**變更臺南市南區細部計畫（公共設施
用地專案通盤檢討）案
再公開展覽計畫書**

臺南市政府

中華民國 113 年 9 月

三、再公開展覽變更案件

圖 2 變更內容綜理表再公開展覽編號再 1 案變更內容示意圖

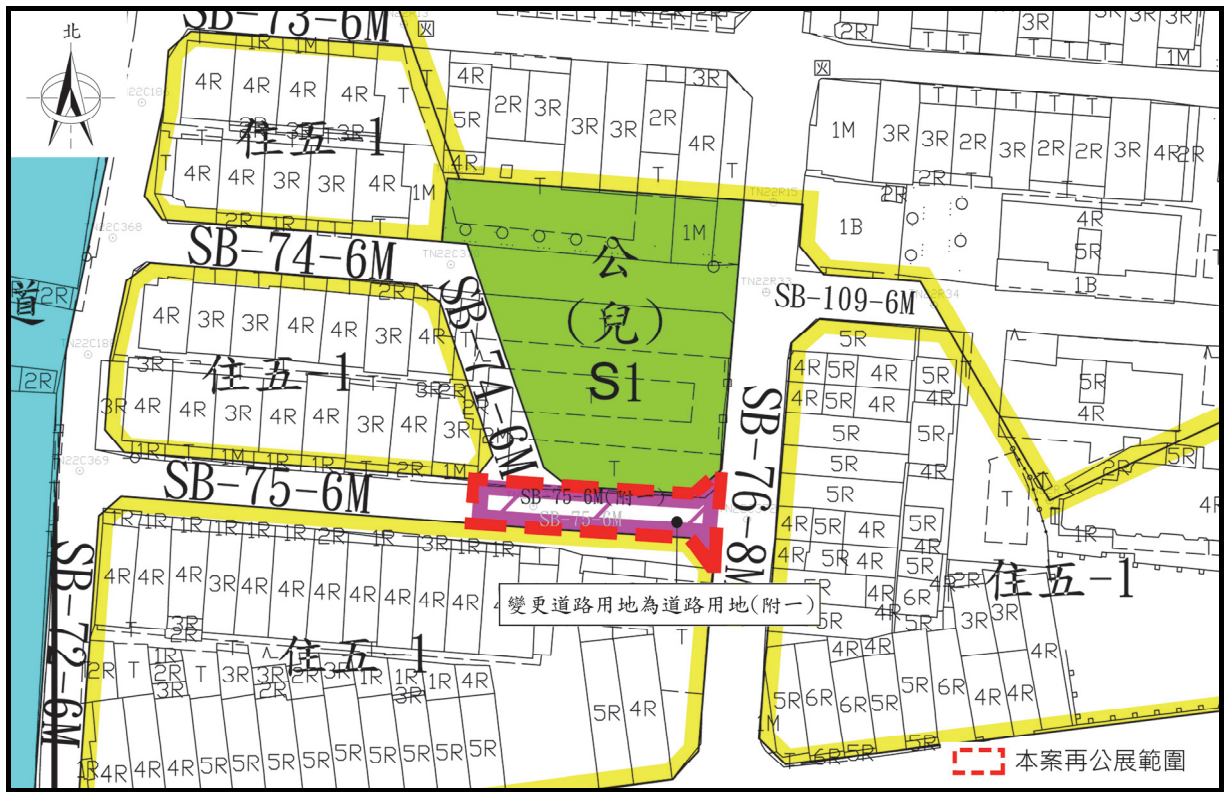
再 公 展 編 號	新 編 號	原 編 號	變更位置	變更內容		變更理由	備註
				原計畫	新計畫		
再 1	2-3	--	新興路北側、新興國中東南側，「公兒 S1」公園兼兒童遊樂場用地周邊部分「SB-75-6M」計畫道路	「SB-75-6M」 道路用地 (0.02 公頃)	「SB-75-6M (附一)」 道路用地 (0.02 公頃)	1. 經檢討對於無使用需求的公兒用地予以變更為住宅區，並併同鄰近道路用地以跨區整體開發、集中留設公共設施方式，促進地區發展與維護環境品質。 2. 依道路檢討原則(道 B-2 具有配地及工程接管需求)，公兒 S1 南側 SB-75-6M 鄰接變更範圍之路段，應新增納入跨區重劃範圍。	1. 應以跨區市地重劃方式辦理整體開發(詳附錄三)。 2. 於內政部或本市都委會審議通過後應依平均地權條例相關規定，先行擬具市地重劃計畫書，送經市地重劃主管機關審核通過後，再檢具變更計畫書、圖報請核定後實施。
					附帶條件一：以市地重劃方式開發。		
再 2	2-4	--	日新國小西側、利南街西南側，「公兒 S4」公園兼兒童遊樂場用地周邊部分「SB-23-6M」、「SB-24-6M」計畫道路	「SB-24-6M」 道路用地 (0.03 公頃)	「SB-24-6M (附一)」 道路用地 (0.03 公頃)	1. 經檢討對於無使用需求的公兒用地予以變更為住宅區，並併同鄰近道路用地以跨區整體開發、集中留設公共設施方式，促進地區發展與維護環境品質。 2. 依道路檢討原則(道 B-2 具有配地及工程接管需求)，公兒 S4 南側 SB-24-6M 及 SB-23-6M 鄰接變更範圍之路段，應新增納入跨區重劃範圍。	1. 應以跨區市地重劃方式辦理整體開發(詳附錄三)。 2. 於內政部或本市都委會審議通過後應依平均地權條例相關規定，先行擬具市地重劃計畫書，送經市地重劃主管機關審核通過後，再檢具變更計畫書、圖報請核定後實施。 3. 道路用地變更面積為 36 平方公尺。
				「SB-23-6M」 道路用地 (0.00 公頃)	「SB-23-6M (附一)」 道路用地 (0.00 公頃)

圖 4 變更內容綜理表再公開展覽編號再 3 案變更內容示意圖

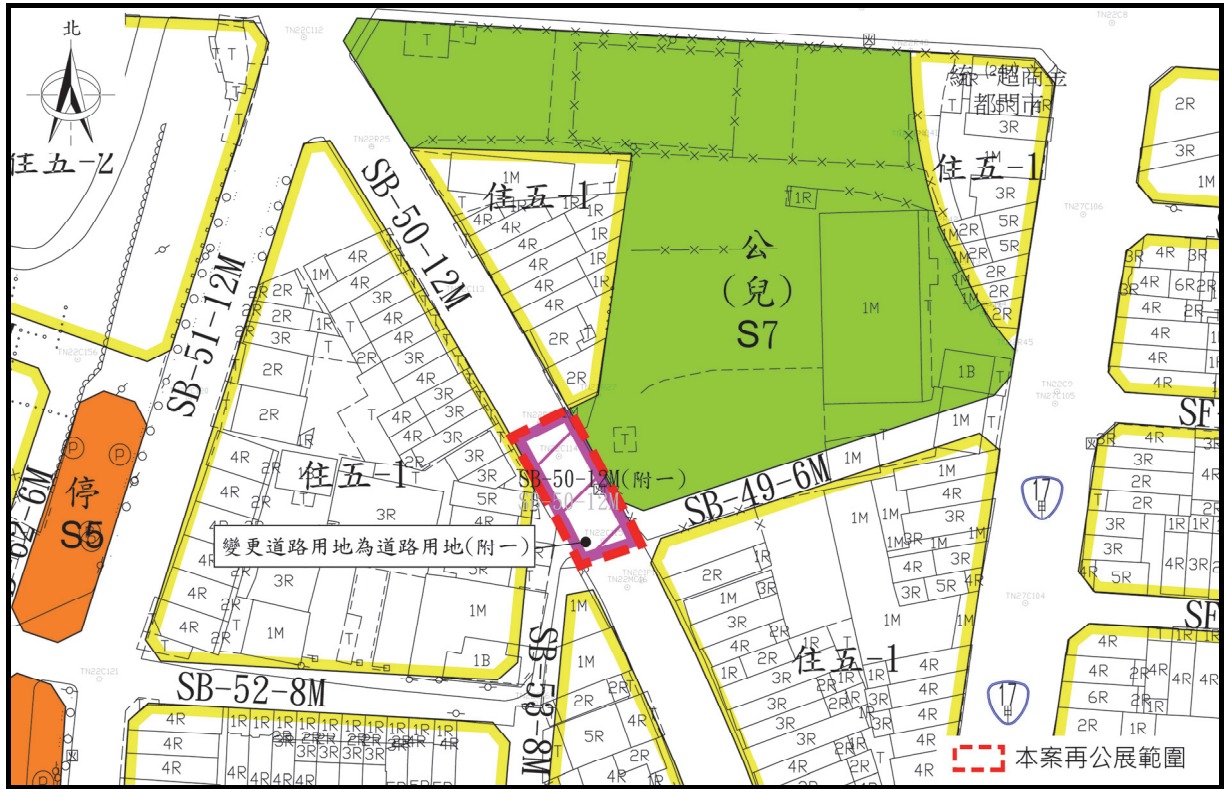
附帶條件一：以市地重劃方式開發。		
再 3	2-5	--	金華路一段西側、新都路南側，部分「公兒 S7」公園兼兒童遊樂場用地周邊部分「SB-50-12M」計畫道路	「SB-50-12M」 道路用地 (0.03 公頃)	「SB-50-12M (附一)」 道路用地 (0.03 公頃)	1. 經檢討對於無使用需求的公兒用地予以變更為住宅區，並併同鄰近道路用地以跨區整體開發、集中留設公共設施方式，促進地區發展與維護環境品質。 2. 依道路檢討原則(B-2	1. 應以跨區市地重劃方式辦理整體開發(詳附錄三)。 2. 於內政部或本市都委會審議通過後應依平均地權條例相
					附帶條件一：以市地重劃方式開發。

圖 5 變更內容綜理表再公開展覽編號再 4 案變更內容示意圖

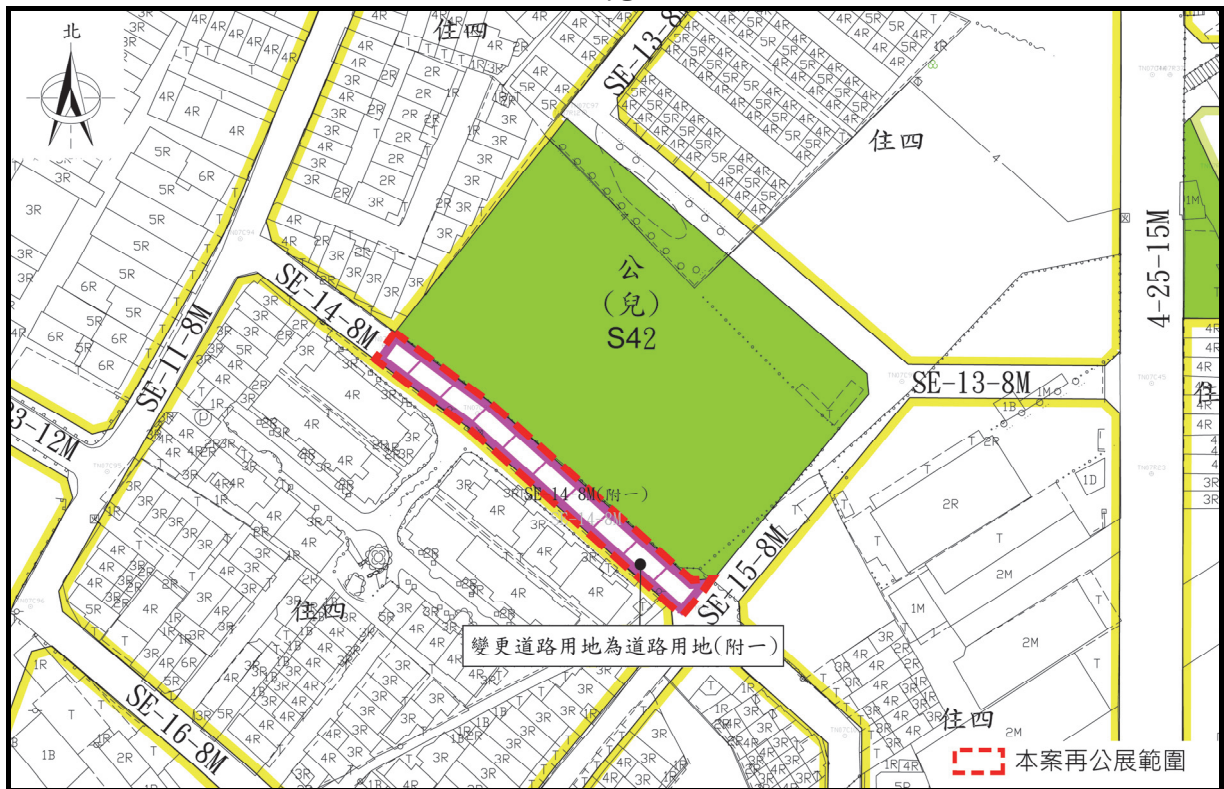
再 展 編 號	新 編 號	原 編 號	變 更 位 置	變 更 內 容		變 更 理 由	備 註
				原 計 畫	新 計 畫		
再 4	2-6	--	「公兒 S42」公 園兼兒童遊樂場 用地周邊部分 「SE-14-8M」計 畫道路	「SE-14-8M」 道路用地 (0.08 公頃)	「SE-14-8M(附 一)」 道路用地 (0.08 公頃) 附帶條件一：以市 地重劃方式開發。	具有配地及工程接管需 求)，公兒 S7 西側 SB- 50-12M 鄰接變更範圍之 路段，應新增納入跨區 重劃範圍。	關規定，先行 擬具市地重劃 計畫書，送經 市地重劃主管 機關審核通過 後，再檢具變 更計畫書、圖 報請核定後實 施。
						1. 經檢討對於無使用需求 的公兒用地予以變更為 住宅區，並併同鄰近道 路用地以跨區整體開 發、集中留設公共設施 方式，促進地區發展與 維護環境品質。 2. 依道路檢討原則（道 B- 2 具有配地及工程接管 需求），鄰接公兒 S42 南側之 SE-14-8M 應新增 納入跨區重劃範圍。	1. 應以跨區市地 重劃方式辦理 整體開發（詳 附錄三）。 2. 於內政部或本 市都委會審議 通過後應依平 均地權條例相 關規定，先行 擬具市地重劃 計畫書，送經 市地重劃主管 機關審核通過 後，再檢具變 更計畫書、圖 報請核定後實 施。

附圖一、變 6 案修正變更內容示意圖

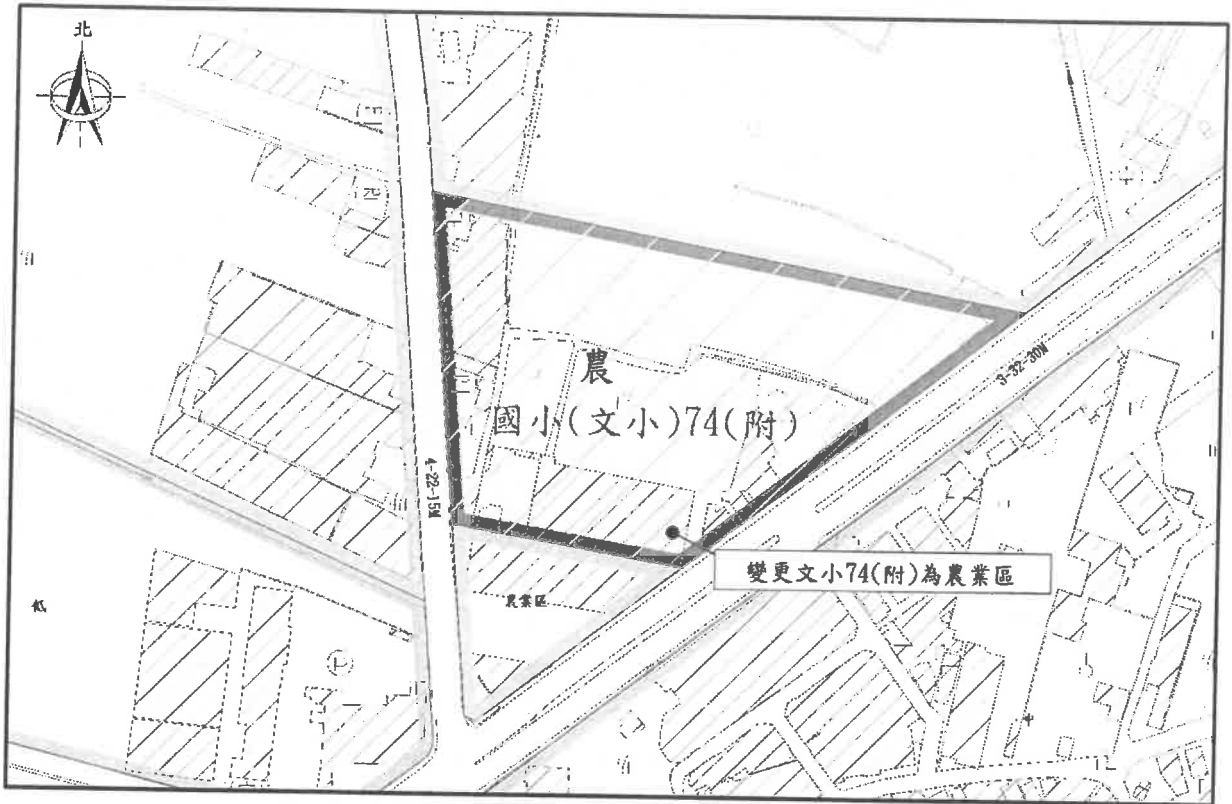
編號	變更位置	變更內容		變更理由	備註	專案小組初步建議意見
		原計畫	新計畫			
6	安南區長溪路二段東側與北安路三段西側，「國小(文小)74(附)」學校用地	「國小(文小)74(附)」學校用地 (2.98公頃)	中密度住宅區(附一) (2.98公頃) 附帶條件一：以市地重劃方式開發。	1.為解決公共設施保留地長年未徵收問題，配合中央政策辦理公共設施專案通盤檢討。 2.經檢討對於無使用需求的學校用地予以變更為住宅區，另行於細部計畫劃設必要之公共設施用地，併同周邊未開闢公共設施用地，以跨區市地重劃方式辦理整體開發。	跨區重劃單元 安南 16。	本案請依下列意見辦理： 1.併毗鄰分區變更為農業區，並配合修正變更理由，修正如附表一、附圖一所示。 2.補充教育主管機關無使用需求之文件。
7	安南區府安路五段北側，「公12」公園用地	「公12」公園用地 (2.53公頃)	低密度住宅區(附一) (1.26公頃) 「公12」(附一)公園用地 (1.27公頃) 附帶條件一：以市地重劃方式開發。	1.為解決公共設施保留地長年未徵收問題，配合中央政策辦理公共設施專案通盤檢討。 2.經檢討對於無使用需求的公園用地予以變更為住宅區，另行於細部計畫劃設必要之公共設施用地，併同周邊未開闢公共設施用地，以跨區市地重劃方式辦理整體開發。	跨區重劃單元 安南 18。	除修正變更理由外，其餘照市府核議意見通過。
8-1	北區海安路三段西側、文賢國中東北側，「國小(文小)54」學校用地	「國小(文小)54」學校用地 (2.82公頃)	低密度住宅區(附一) (2.82公頃) 附帶條件一：以市地重劃方式開發。	1.文小54於68年10月「變更暨擴大臺南市主要計畫案」劃設，40年未取得影響地主權益。為解決公共設施保留地長年未徵收問題，配合中央政策辦理公共設施專案通盤檢討。 2.依「變更臺南市主要計畫(第五次通盤檢討)案」徵詢教育主管機關意見，文小54經評估為低度需求，列為優先解編學校。 3.經檢討對於無使用需求的學校用地予以變更為住宅區，另行於細部計畫劃設必要之公共設施用地，併同周邊未開闢公共設施用地，以跨區市地重		除修正變更理由及補充教育主管機關無使用需求之文件外，其餘照市府核議意見通過。

編號	變更位置	變更內容		備註
		原計畫	新計畫	
6	安南區長溪路二段東側與北安路三段西側，「國小(文小)74(附)」學校用地	「國小(文小)74(附)」學校用地 (2.98 公頃) 附帶條件：學校用地之劃設係配合附近地區於前次通盤檢討擴大住宅區之需求而劃定，是以學校用地之取得應併該擴大住宅區部分一併辦理重劃取得之。	農業區 (2.98 公頃)	符合「臺南市都市計畫區土地變更負擔公共設施審議原則」免予回饋規定。
8-2	公 19 用地	「公 19」公園用地 (0.50 公頃)	低密度住宅區(附一) (0.50 公頃) 附帶條件一：以市地重劃方式開發。	
8-3 (新增)	北區中華北路一段西側、安明路一段東側，「綠 13」綠地	「綠 13」綠地 (0.60 公頃)	低密度住宅區(附一) (0.60 公頃) 附帶條件一：以市地重劃方式開發。	
20	安南區城安路南側土城國小部分	「國小(文小)26」學校用地 (0.08 公頃)	低密度住宅區(附四) (0.05 公頃) 中密度住宅區(附三) (0.03 公頃) 附帶條件三：應自願捐贈變更後土地總面積 35% 作為公共設施用地，並依「臺南市都市計畫區土地變更負擔公共設施審議原則」規定計算代金抵繳之。	調降後住宅區容積率，應依細部計畫書規定辦理。

附圖二、變 8-2 案修正變更內容示意圖

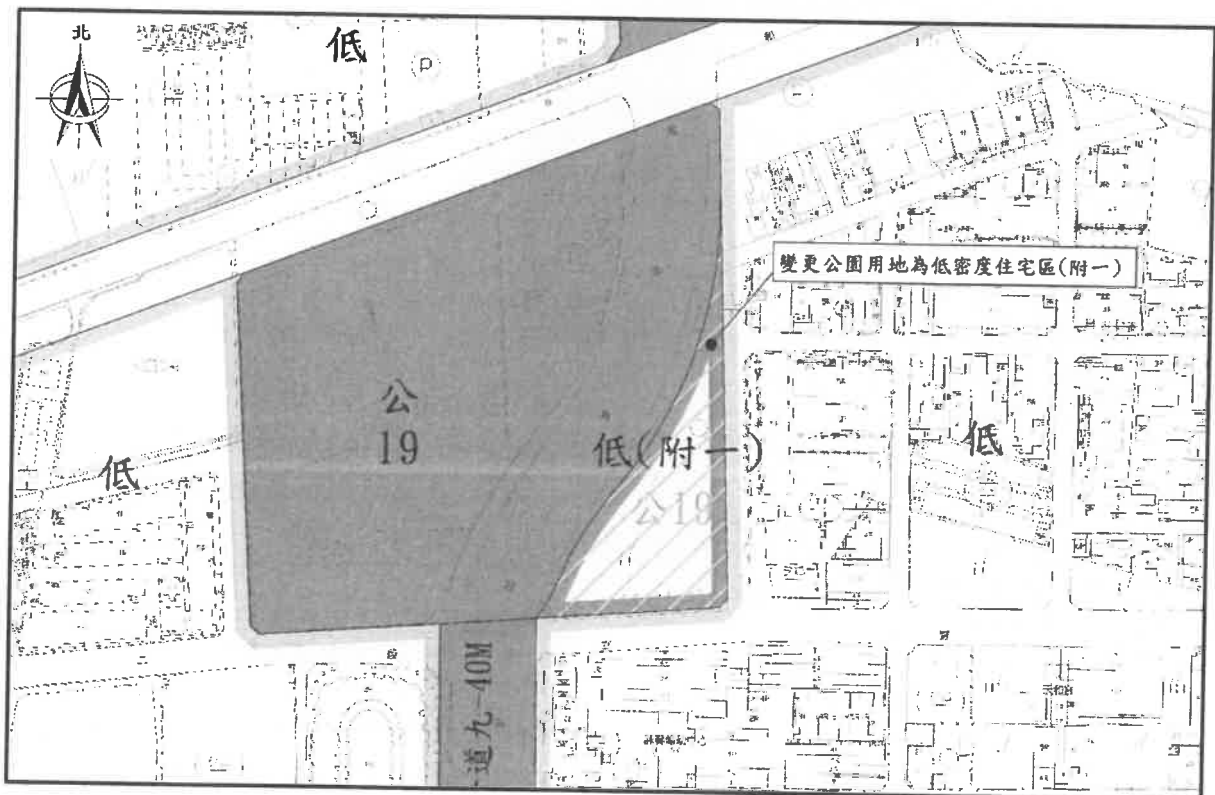
- (一) 未徵收之停車場用地應依各地區都市發展情形，核實檢討實際停車需求。如有使用需要，宜由目的事業單位編列預算或循獎勵投資興建公設等途徑取得土地，以資妥適。
- (二) 變更內容編號 8-2 案有關公園用地變更為低密度住宅區，並於細部計畫規劃綠地及公兒用地一事，考量公 19 用地已被海安路區隔為兩塊，基於用地完整性及使用效益，建議市府評估劃設為其他開放性公共設施用地之可行性。

編號	變更位置	變更內容		變更理由	備註	專案小組初步建議意見
		原計畫	新計畫			
8-2	公19用地(北區小北段 1068-2、 1068-3、 1068-4、 1068-5地號)	「公19」 公園用地 (0.27公頃)	低密度住宅區 (附一) (0.27公頃) 附帶條件一：以 市地重劃方式 開發。	1.公19用地屬於市區重要公園綠地及防救災系統之一環，應有繼續保留之必要，考量海安路開闢後已將公19分為左右兩區塊，而海安路是市區重要南北向40M幹道，公19用地已無法達成公園合併整體使用規劃的目的，故同意將海安路東側面積較小、權屬相對單純的區塊，參酌地主陳情變更為附帶條件住宅區。 2.主要計畫住宅區應於細部計畫規劃綠地、住宅區及公兒用地，屬於私有土地範圍者，附帶條件規定應以跨區市地重劃方式辦理整體開發。	屬於公有土地，細部計畫規劃為綠地及公兒用地，不納入市地重劃範圍。	參採國有財產署書面意見及市府列席人員說明，考量變更範圍有部分土地為國、市有地共同持分，故併同納入重劃範圍，修正如附表一、附圖二所示。
	公19用地(北區小北段部分 1068-1、 1068-6地號)	「公19」 公園用地 (0.23公頃)	低密度住宅區 (0.23公頃)			
9-1	東區生產路南側、崇德路東側，部分「公21」公園用地	「公21」 公園用地 (1.13公頃)	中密度住宅區 (附一) (0.96公頃)	1.公21用地係於68年6月「變更臺南市東區竹篙厝段主要計畫通盤檢討案」劃設，40餘年未取得影響地主權益。為解決公共設施保留地長年未徵收問題，配合中央政策辦理公共設施專案通盤檢討。 2.公21範圍內台糖土地，現況已開闢為公園開放民眾使用，原則仍應保留為公園用地；對於無徵收計畫的私有公園用地，配合鄰近分區變更為附帶條件住宅區。 3.經檢討對於無使用需求的公園用地及停車場用地予以變更為住宅區，另行於細部計畫劃設必要之公共設施，併同周邊未開闢公共設施用地，以跨區市地重劃方式辦理整體開發。		除修正變更理由外，其餘照市府核議意見通過。
			「公21」 (附一) 公園用地 (0.17公頃) 附帶條件一：以 市地重劃方式 開發。

附圖三、新增變 8-3 案變更內容示意圖

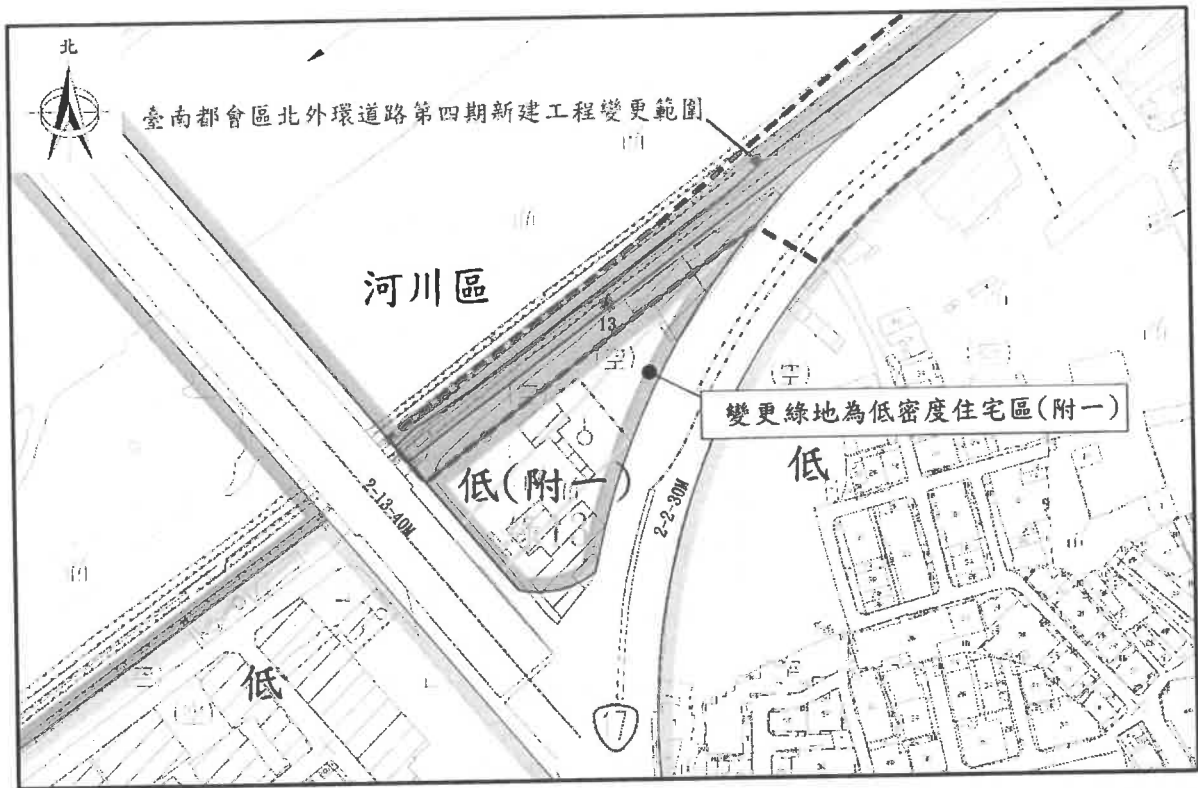
- (一) 配合「變更臺南市主要計畫(配合臺南都會區北外環道路第四期新建工程)案」，將工程範圍外之綠地(綠 13)納入本案處理，修正如附表一(變更案編號 8-3)、附圖三所示。
- (二) 有關文中 51 及文小 55 建議暫予保留一事，考量本案程序未完備，請市府以備文方式研提可行方案提請大會討論。如無，則維持原計畫，敘明後續具體處理方式，以茲妥適。

專案小組初步建議意見
變更內容示意圖

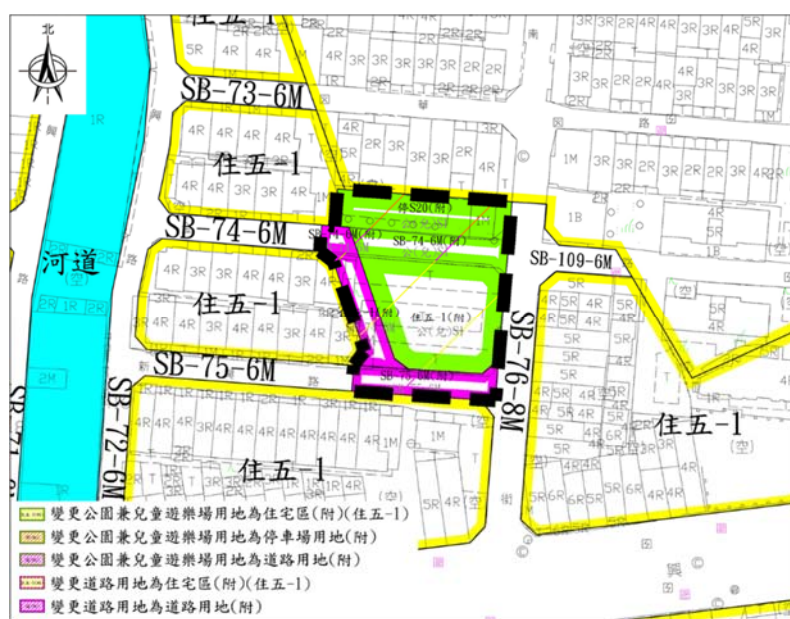
編號	變更位置	變更內容		變更理由	附帶條件或其他說明備註	專案小組初步建議意見
		原計畫	新計畫			
2-3	新興路北側、新興國中東側，「公兒S1」公園兼兒童遊樂場用地及「公兒S1」公園兼遊樂場部分「SB-74-6M」、「SB-75-6M」道路計畫	<p>「公兒S1」公園兼兒童遊樂場用地 (0.12公頃)</p> <p>「SB-74-6M」道路用地 (0.02公頃)</p> <p>「SB-74-6M」道路用地 (0.0046公頃)</p> <p>「SB-75-6M」道路用地 (0.02公頃)</p>	<p>「住五-1(附一)」住宅區 (0.07公頃)</p> <p>「停S20(附一)」停車場用地 (0.03公頃)</p> <p>「SB-74-6M(附一)」道路用地 (0.02公頃)</p> <p>「住五-1(附一)」住宅區 (0.02公頃)</p> <p>「SB-74-6M(附一)」道路用地 (0.0046公頃)</p> <p>「SB-75-6M(附一)」道路用地 (0.02公頃)</p> <p>附帶條件一： 以市地重劃方式開發。</p>	<p>1. 為解決公共設施保留地長年未徵收問題，配合中央政策辦理公共設施專案通盤檢討。</p> <p>2. 配合主要計畫變更內容，劃設細部計畫公共設施。</p> <p>3. 經檢討對於無使用需求的學校用地、及公兒用地予以變更為住宅區，並併同鄰近道路用地及綠地，以跨區整體開發、集中留設公共設施方式，促進地區發展與維護環境品質。</p> <p>4. 公兒S42西側與現有建成區夾雜畸零狹長住宅區，因鄰地已建築開發住宅使用，鹽埕段270-4地號無法做適當有效利用，且與公兒用地同地主，故參採地主之前陳情意見併入公兒用地變更，並納入跨區重劃範圍。</p> <p>5. 公兒S7範圍內公有土地，依公地公用原則應保留為公兒用地，對於無徵收使用需求的私有土地，予以檢討解編配合鄰近分區變更為附帶條件住宅區；為土地使用方整考量，併修正檢討公兒用地範圍平整性。</p> <p>6. 公兒S54範圍內公有土地，依公地公用原則應保留為公兒用地，對於無徵收使用需求的私有土地，予以檢討解編配合鄰近分區變更為附帶條件住宅區。</p> <p>3. 依道路檢討原則（道B-2具有配地及工程接管需求），公兒S1南側SB-75-6M鄰接變更範圍之路段，應新增納入跨區重劃範圍；西側SB-74-6M鄰接變更範圍之路段，納入跨區重劃範圍；東側SB-76-8M尊南街為已開闢之市有地，不予納入跨區重劃範圍。</p>	<p>附帶條件一： 應以跨區市地重劃方式辦理整體開發。</p> <p>1. 變更案第2-1案至第2-9案應以跨區市地重劃方式辦理整體開發。</p> <p>2. 於內政部或本市都委會後審議通過後應依平均地權條例相關規定，先行擬具市地重劃計畫書，送經市地重劃主管機關審核通過後，再檢具變更計畫書、圖報請實施。</p>	<p>修正後通過。</p> <p>修正內容及理由：</p> <p>1. 依道路檢討原則（道B-2具有配地及工程接管需求），公兒S1南側SB-75-6M鄰接變更範圍之路段，應新增納入跨區重劃範圍；西側SB-74-6M鄰接變更範圍之路段，同意公展內容納入跨區重劃範圍；東側SB-76-8M尊南街為已開闢之市有地，不予納入跨區重劃範圍。</p> <p>2. 餘照公開展覽內容通過。</p>

專案小組初步建議意見
變更內容示意圖

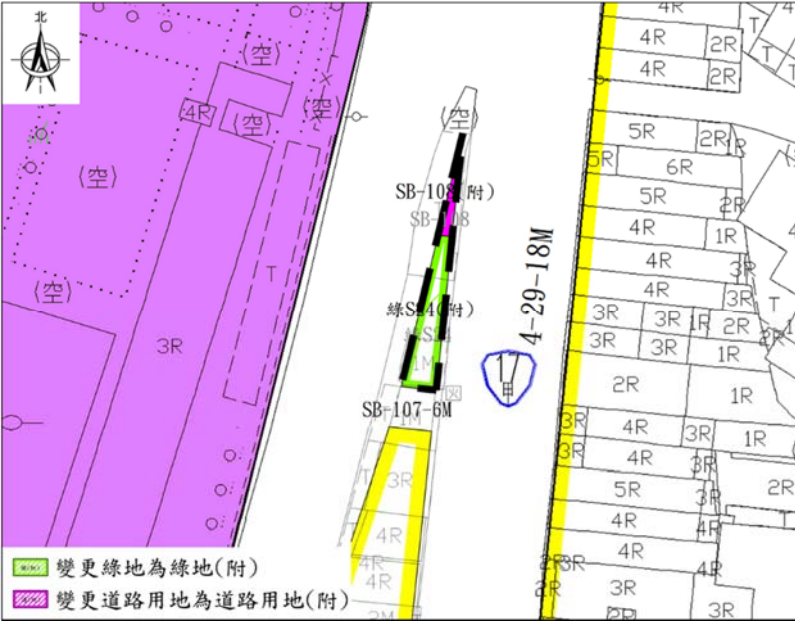
編號	變更位置	變更內容		變更理由	附帶條件或其他說明備註	專案小組初步建議意見
		原計畫	新計畫			
2-7	日新國小東側、永安街西側，部分「公兒S54」公園兼兒童遊樂場用地及部分「SE-27-10M」計畫道路	<p>「公兒S54」公園兼兒童遊樂場用地 (0.51公頃)</p> <p>「SE-27-10M」道路用地 (0.06公頃)</p>	<p>「住四(附一)」住宅區 (-0.48公頃) (0.37公頃)</p> <p>「公兒S54(附一)」公園兼兒童遊樂場用地 (-0.03公頃) (0.14公頃)</p> <p>「SE-27-10M(附)」道路用地 (-0.06公頃)</p>	<p>1. 為解決公共設施保留地長年未徵收問題，配合中央政策辦理公共設施專案通盤檢討。</p> <p>2. 配合主要計畫變更內容，劃設細部計畫公共設施。</p> <p>3. 經檢討對於無使用需求的學校用地及公兒用地予以變更為住宅區，並併同鄰近道路用地及綠地以跨區整體開發、集中留設公共設施方式，促進地區發展與維護環境品質。</p> <p>4. 公兒S42西側與現有建成區夾雜畸零狹長住宅區，因鄰地已建築開發住宅使用，鹽埕段270-4地號無法做適當有效利用，且與公兒用地同地主，故參採地主之前陳情意見併入公兒用地變更，並納入跨區重劃範圍。</p> <p>5. 公兒S7範圍內公有土地，依公地公用原則應保留為公兒用地，對於無徵收使用需求的私有土地，予以檢討解編配合鄰近分區變更為附帶條件住宅區；為土地使用方整考量，一併修正檢討公兒用地範圍平整性。</p> <p>6. 公兒S54範圍內公有土地，依公地公用原則應保留為公兒用地，對於無徵收使用需求的私有土地，予以檢討解編配合鄰近分區變更為附帶條件住宅區。</p> <p>4. SE-27-10M已由工務局編列預算辦理價購徵收，應剔除於跨區重劃範圍。</p>	<p>附帶條件：應以跨區市地重劃方式辦理整體開發。</p> <p>1. 變更案第2-1案至第2-9案應以跨區市地重劃方式辦理整體開發。</p> <p>2. 於內政部或本市都委會審議通過後應依平均地權條例相關規定，先行擬具市地重劃計畫書，送經市地重劃主管機關審核通過後，再檢具變更計畫書、圖報請核定後實施。</p>	<p>修正後通過。</p> <p>修正內容及理由：</p> <p>1. 南側 SE-27-10M 已由工務局編列預算辦理價購徵收，應剔除於跨區重劃範圍。</p> <p>2. 東側 SE-16-8M 為已開闢之公有地，同意依內容不納入跨區重劃範圍。</p> <p>3. 配合跨區重劃範圍內變更案修正內容，在重劃可行性原則下，調整修正公兒用地範圍，餘照公開展覽內容通過。</p>

專案小組初步建議意見變更內容示意圖

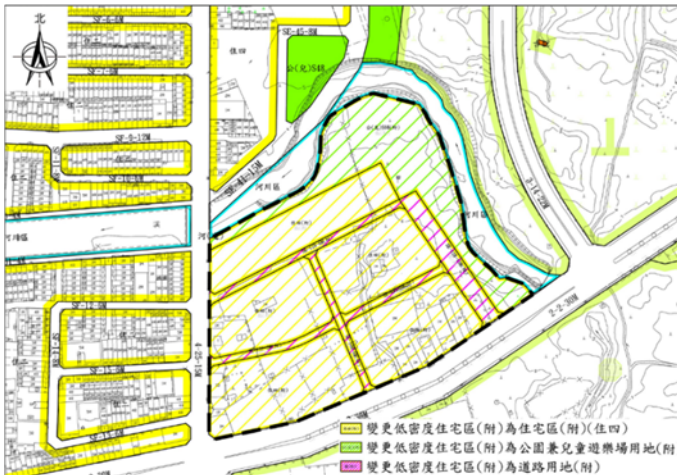
編號	變更位置	變更內容		變更理由	附帶條件或其他說明備註	專案小組初步建議意見
		原計畫	新計畫			
4-1 3	中華南路二段北側、永安街東側，高中(文)24」學校用地「公兒S47」公園兼兒童遊樂場用地及部分「SE-41-15M」計畫道路	低密度住宅區(附)(附一) (5.05公頃) (4.27公頃) (原「高中(文)24」)	「住四(附)(附一)」住宅區(2.90公頃) (2.82公頃)	1. 為解決公共設施保留地長年未徵收問題，配合中央政策辦理公共設施專案通盤檢討。 2. 配合主要計畫變更內容，劃設細部計畫公共設施。 3. 經檢討對於無使用需求的學校用地予以變更為住宅區，並併同鄰近道路用地，以跨區整體開發、集中留設公共設施方式，促進地區發展與維護環境品質。 4. 配合道路系統規劃酌予調整公兒S47及道路編號與寬度。 4. 變更範圍內涉及竹溪部分尚需配合竹溪治理計畫與河川整治時程辦理，應回歸水利工程專業，不宜納入跨區市地重劃範圍。 5. 本河段治理計畫尚未經水利單位公告，相關治理線或堤防預定線未能完全確定，而竹溪北側範圍涉及非屬本次公設專案通檢範圍之住宅區；故於竹溪南側先依水利局「竹溪治理計畫」堤防預定(用地範圍)線建議位置規劃為河川區，並剔除於市地重劃範圍，以避免影響其餘文中用地解編權益；河川區完整範圍俟日後水利單位完成規劃公告後，另納入通盤檢討或辦理都市計畫變更。 6. 於南側河川區與住宅區之間規劃公兒用地，以供日後防汛道路及民眾使用需求。	附帶條件： 應以跨區市地重劃方式辦理整體開發。 於內政部或本市都委會審議通過後應依平均地權條例相關規定，先行擬具市地重劃計畫書，送經市地重劃主管機關審核通過後，再檢具變更計畫書、圖報請核定後實施。	修正後通過。 修正內容及理由： 1. 變更範圍內涉及竹溪部分尚需配合竹溪治理計畫與河川整治時程辦理，應回歸水利工程專業，不宜納入跨區市地重劃範圍。 2. 本河段治理計畫尚未經水利單位公告，相關治理線或堤防預定線未能完全確定，而竹溪北側範圍涉及非屬本次公設專案通檢範圍之住宅區；故於南側先依水利局「竹溪治理計畫」堤防預定(用地範圍)線建議位置規劃為河川區，並剔除於市地重劃範圍，以避免影響其餘文中用地解編權益；河川區完整範圍俟日後水利單位完成規劃公告後，另納入通盤檢討或辦理都市計畫變更。 3. 於南側河川區與住宅區之間規劃公兒用地，以供日後防汛道路及民眾使用。 4. 應以市地重劃方式辦理整體開發。

「公兒S66(附)(附一)」公園兼兒童遊樂場用地 (1.25公頃) (0.96公頃)			
			「SE-41-15M(附)」道路用地(0.40公頃)			
			「SE-128-8M(附)SE-128-15M(附一)」道路用地(0.10公頃) (0.19公頃)			
			「SE-129-8M(附)(附一)」道路用地(0.23公頃) (0.11公頃)			
			「SE-130-8M(附)(附一)」道路用地(0.17公頃) (0.08公頃)			
			「SE-131-6M(附一)」道路用地(0.13公頃)			
			附帶條件一： 以市地重劃方式開發。			
		「公兒S47」公園兼兒童遊樂場用地 (0.0050公頃)	「SE-41-15M(附)」道路用地 (0.0050公頃)			
		「SE-41-15M」道路用地 (0.22公頃)	「公兒S66(附)」公園兼兒童遊樂場用地 (0.18公頃)			
			「SE-41-15M(附)」道路用地(0.04公頃)
